### Givisiez

### Révision générale du plan d'aménagement local

Examen final

### **PREAVIS DEFAVORABLE**

Proposition de périmètre du programme de révision

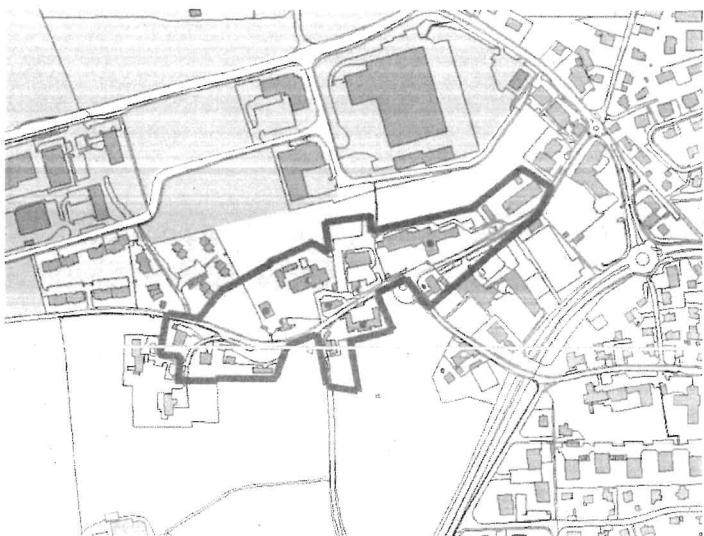
La délimitation du périmètre de protection du site construit n'est pas conforme au dossier d'examen préalable. Lors de l'examen préalable, le périmètre de protection était conforme à notre proposition de délimitation faite dans le cadre du programme de révision et des périmètres constructibles étaient prévus. Dans le présent dossier, le périmètre de protection du site construit a été élargi sur la zone libre (art. 170, 617 et 176 RF) et la partie sud en zone d'activité de la parcelle article 505 RF. Cet agrandissement n'ayant pas été demandé par notre service, l'application de la réglementation du périmètre de protection sera de la compétence communale.
